令和4年9月20日 公告

1. 歌島中学校防球ネット改修電気設備工事

設計図書の一部に表記漏れがありました。下記正誤表をご確認下さい。

正誤表

工事名称	歌島中学校防球ネット改修電気設備工事	令和 3 年度
図面名称	放送設備 平面図 (現況・撤去)	図面枚数: A 2
縮 尺	1 : 2 0 0	図面番号 No. 6 (6 枚の内)
大阪市都市整備局 企画部施設整備課	設計事務所 株式会社 URリンクージ 西日本支社

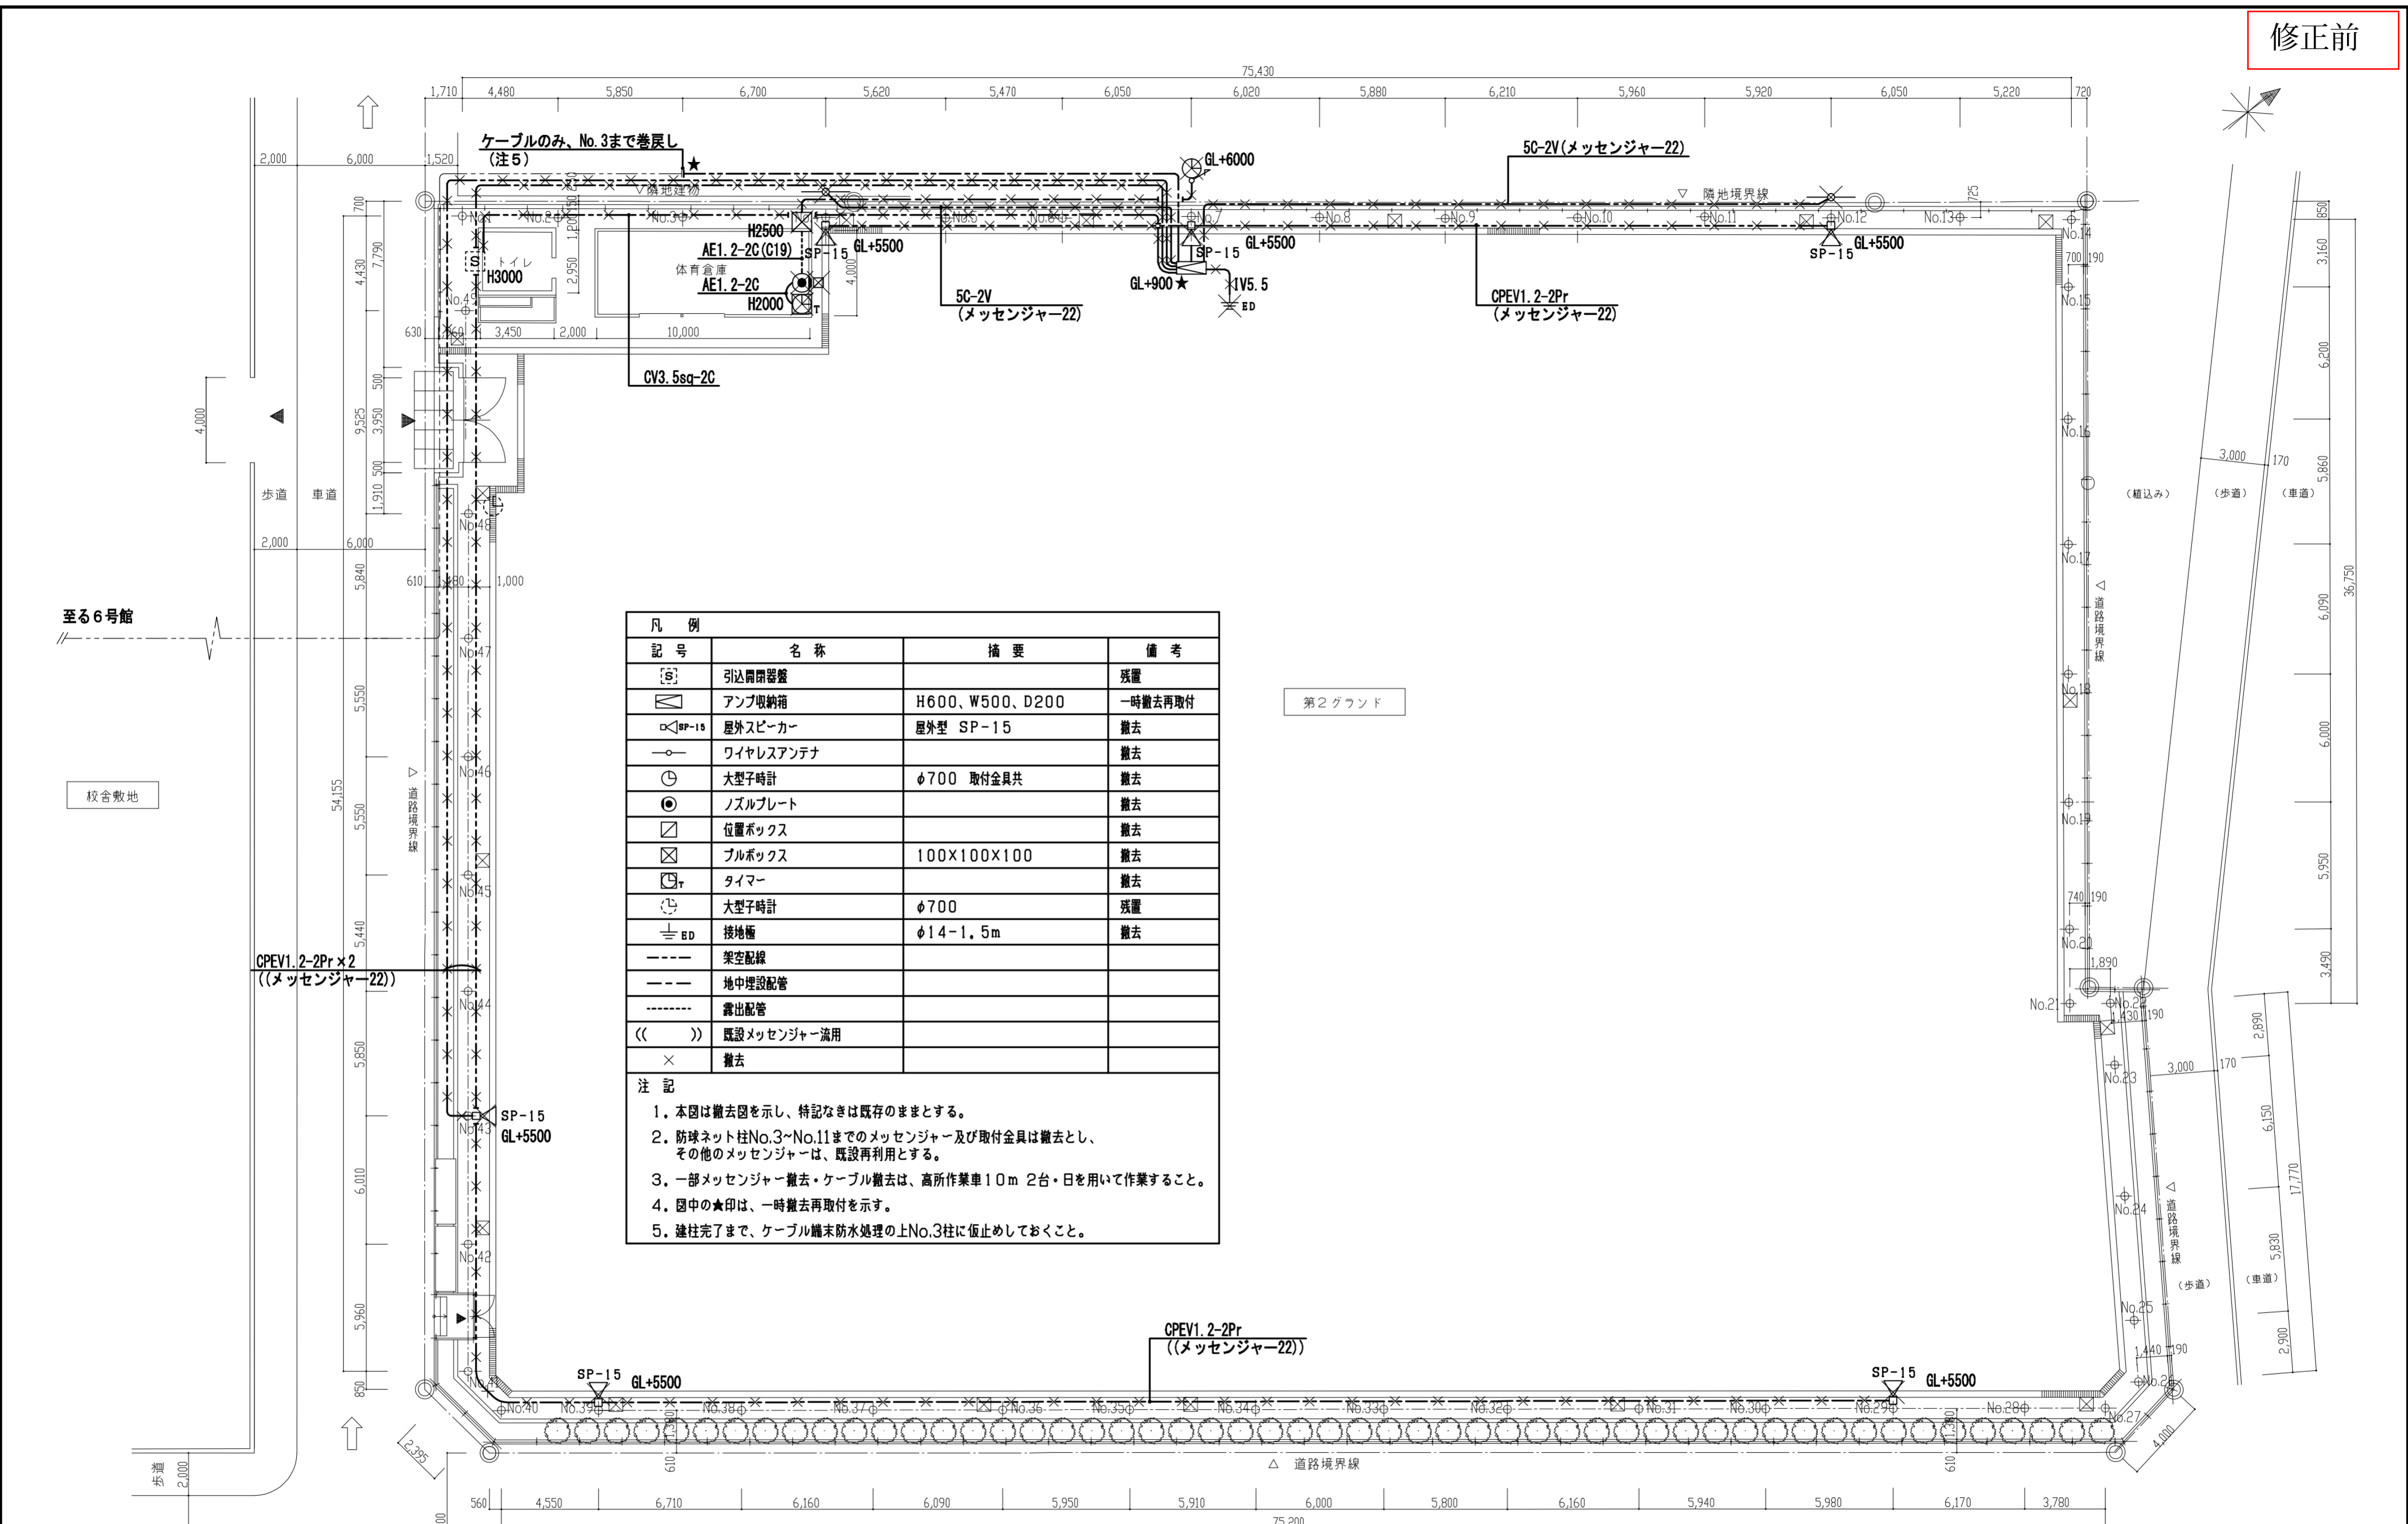
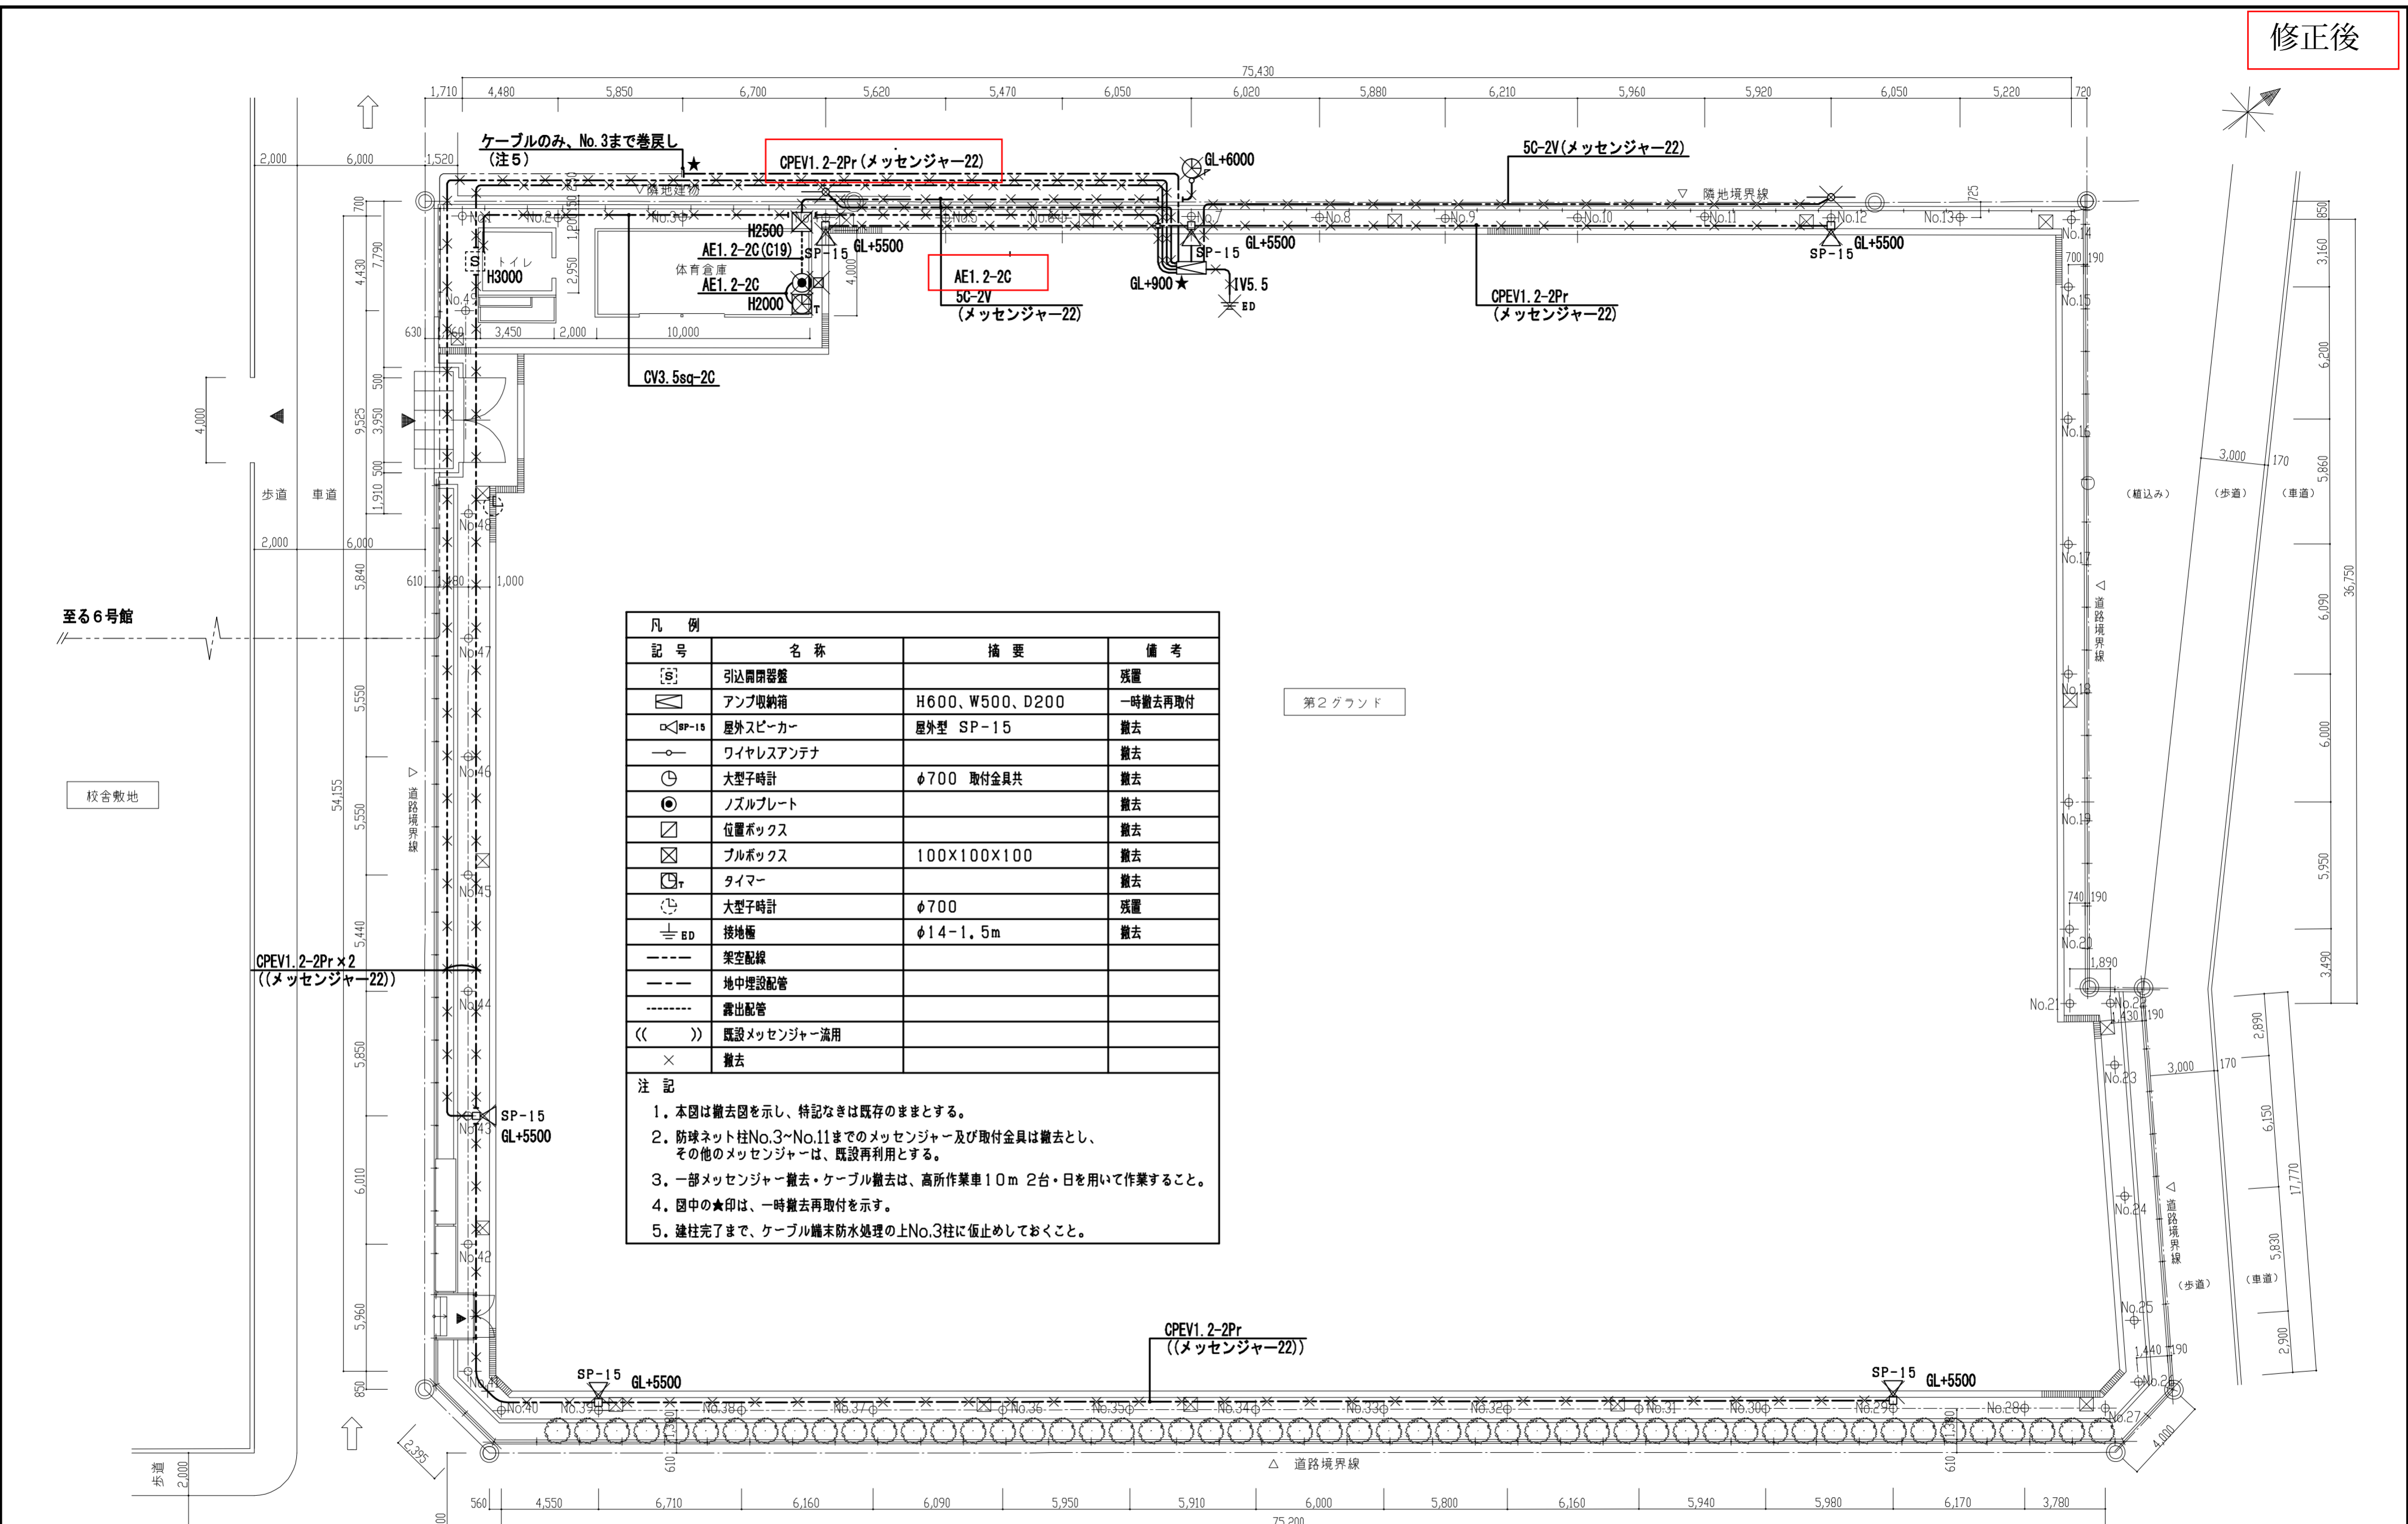
訂正箇所	誤	正
1	図面No. 6 No.3柱に巻戻して仮止めするケーブル 図面No. 6 プルボックスから子時計に繋がっている撤去電線	記載なし	CPEV1. 2-2C AE1. 2-2C
